KSK-notat nr.: 23/2012 - Bakgrunn for vedtak

Søker/sak:	Nord-Norsk Småkraft AS/Raukforsen kraftverk	Middelthuns gate 29
Fylke/kommune:	Nordland/Sørfold	Postboks 5091 Majorstua 0301 OSLO
Ansvarlig:	Øystein Grundt	Telefon: 22 95 95 95
Saksbehandler:	Asgeir Vagnildhaug	Telefaks: 22 95 90 00
Dato:	18 APR 2012	E-post: nve@nve.no
Vår ref.:	NVE 200800903-33	Internett: www.nve.no
Sendes til:	Søker og alle som har uttalt seg til saken	Org. nr.: NO 970 205 039 MVA
		Bankkonto: 0827 10 14156

Søknad om tillatelse til å bygge Raukforsen kraftverk i Sørfold kommune, Nordland fylke

Alternativ 3:

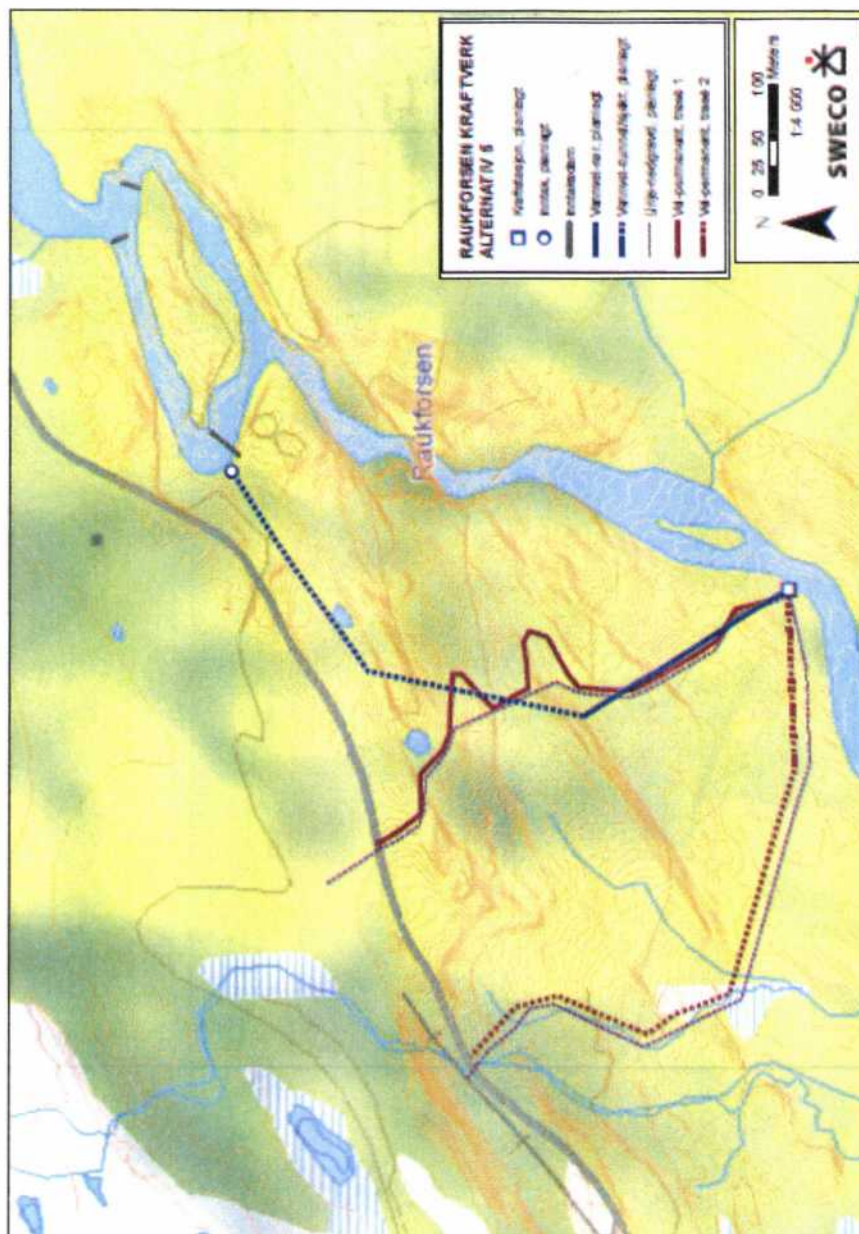
Av vedleggene i tilleggsopplysningene viser NVE i dette notat det som var etterspurt, kart over alternativ med tunnel, hhv. alternativ 3 og 5:

Fysiske inngrep og arealbeslag som følge av dette kan etter NVEs syn reduseres ved en ev. utbygging av Raukforsen kraftverk. Den planlagte rørgaten vil i tiltaket utgjøre en stor andel av arealbeslaget, og for reindriften vil det etter NVEs vurdering være avbøtende dersom det i stedet bygges tunnel som vannvei. Detaljer rundt innsendte tilleggsopplysninger om tunnel (og alternative inntak) er vurdert av NVE i neste avsnitt.

Det er oppgitt fra tiltakshaver at påhugget for tunnel trolig kan flyttes ytterligere 80 meter nærmere kraftstasjonen, dvs. en rørgate på 140 meter i tiltaket. Dersom det er teknisk mulig og miljømessig forsvarlig skal dette tilstrebes i utbyggingsplanen.

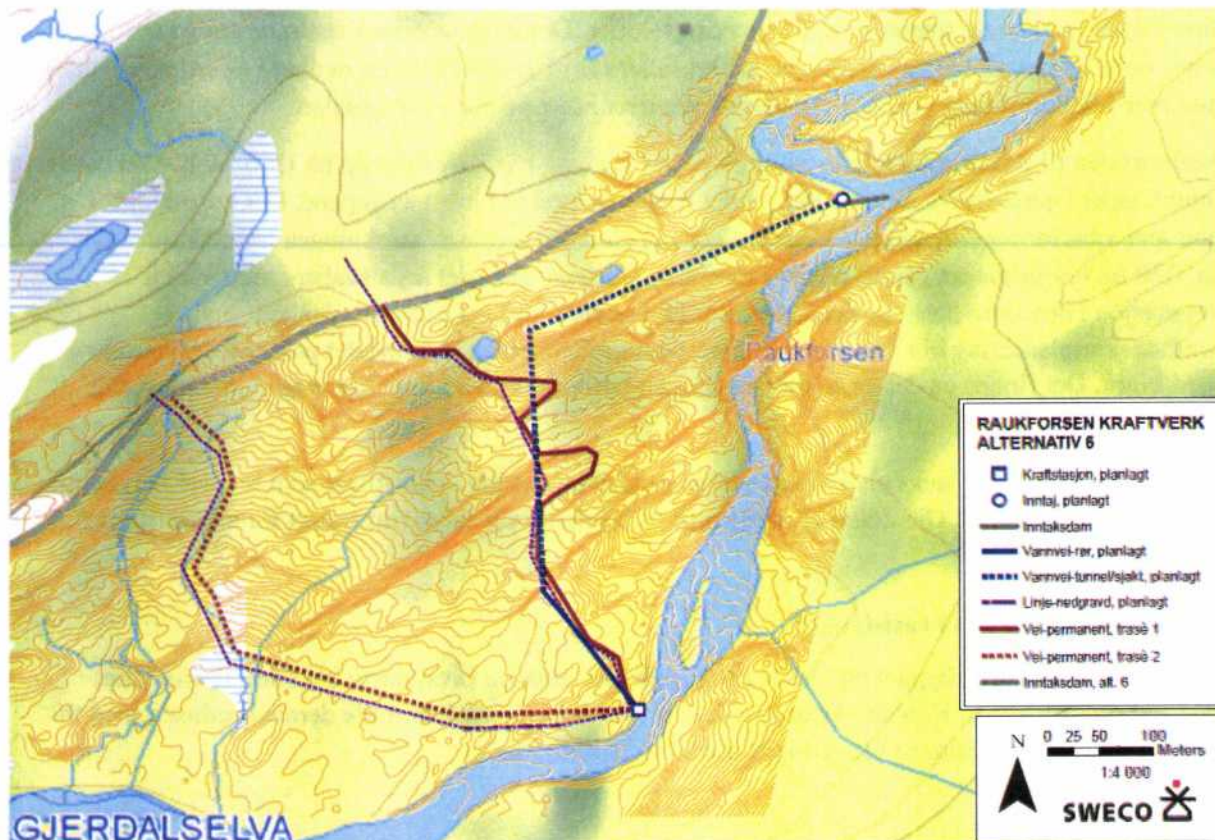
Gjennom kontakt per telefon med Nord-Norsk Småkraft AS i november 2011 ba NVE om at det ble vurdert et alternativ med inntak ved samløpet rett oppstrøms fossen. NVE stilte også spørsmål til om påhugget for tunnel kunne flyttes nærmere planlagt kraftstasjon. NVE mottok så opplysninger om dette den 23.2.2012. I tillegg ble det opplyst om at det er en privatperson som i dag disponerer steintipper etter Statkrafts utbygginger, og som er interessert i ta imot masser fra ev. nye kraftverk.

Videre vil dette alternativet medføre 50-60 meter lengre sjakt til en antatt merkostnad på 0,5 million kroner. Samtidig vil vi kanskje kunne spare noe på å slippe å stenge ett løp. Dette vil kunne fastsettes ved en detaljplanlegging.

Terrenget og fallet i elva oppstrøms dette inntaket gjør at neddemmet område for dette alternativet blir noe større, anslagsvis 70 meter opp nordre løp og 80 meter opp søndre løp.
